TEAC	技术联络书	NO: DTS-4457	
		有关文件: X-3177	机 种: DP-03SD
			发行日: 2020-4-9
配布部门			
董事长 总经理 开发部 制造部 制一课 制二课 技术课 品管部  采购课 部管课 受检课 业务课	<b>DP-03SD WINDOW寸法修正后联络</b>

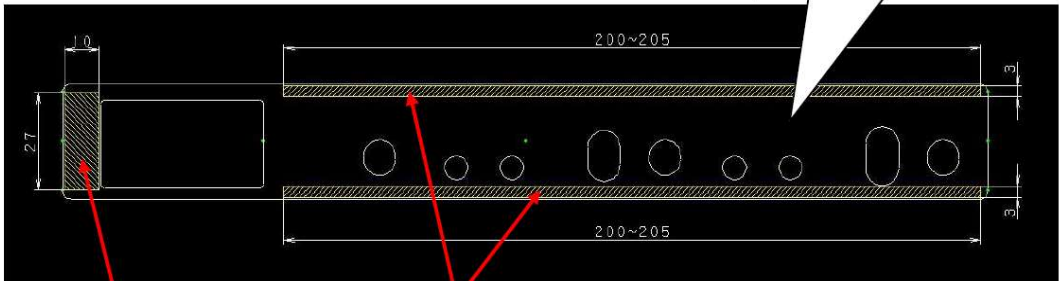
1. DP-03SD镜片浮起不良原因出现后对镜片及面板的尺寸公差进行了修正(设计变更EA6011) 变更后镜片 (M032177 <b>10B</b> )贴付作业如下指示。		
	*使用旧品镜片 (M032177 <b>10A</b> )时请按照技术联络书DTS-4409暂定实施作业)		
(以下作业适用于设计变更EA6011镜片变更后的贴付作业)			
WINDOWへ貼付する両面TAPEを、以下の通りとする。			
<div style="display: flex; align-items: center;">  <div style="margin-left: 10px;"> <p>M03217710B WINDOW, DP03SD G (裏面)</p> </div> </div>			
贴付10MM宽双面胶 (NITTO#500)		贴付3MM宽双面胶2处 (NITTO#500)	
<div style="margin-bottom: 10px;"> <b>(注意)</b> <ul style="list-style-type: none"> <li>*双面胶不得超出WINDOW的框外或开口孔。</li> <li>*双面胶不得挂在WINDOW的LCD显示部上。</li> <li>*上盖与镜片贴付后, 为了使双面TAPE贴合, 请将镜片与上盖压付到位。</li> </ul> </div> <div>         2. 对策(永久):同上。          3. 实施LOT/数量:自然切换。          4. 负责处理单位:制造一课。          5. 指导说明单位:技术部、制造技术课(SOP请修正发行)。       </div>			
承认:	确认:	担当:	
FORM NO: DTA-04-T07		Page: 1/1	发行单位: 技术部
